Mission régionale d'autorité environnementale

Avis délibéré de la mission régionale d'autorité environnementale en date du 17 octobre 2019 sur le projet d'entrepôt de la société Panhard Développement à Puiseux-Pontoise (95)

Illustration 3: Plan du bâtiment projeté avec les cellules de stockage Source PC 2a-Espace Verts.

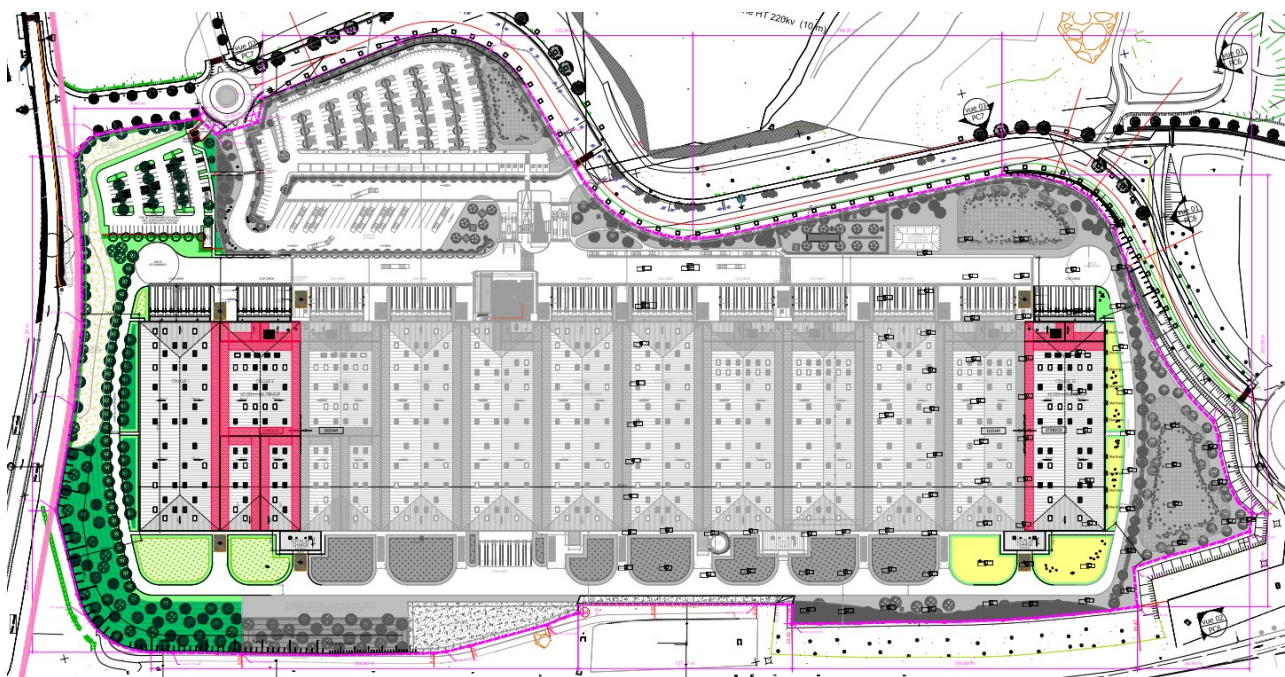
La MRAe relève qu'un plan de masse mis à jour permettant d'identifier les nouvelles cellules dans l'étude d'impact fait défaut.

La MRAe recommande au porteur de projet d'identifier et de représenter sur un plan de masse du projet les cellules de stockage ajoutées et les modifications apportées au bâtiment.
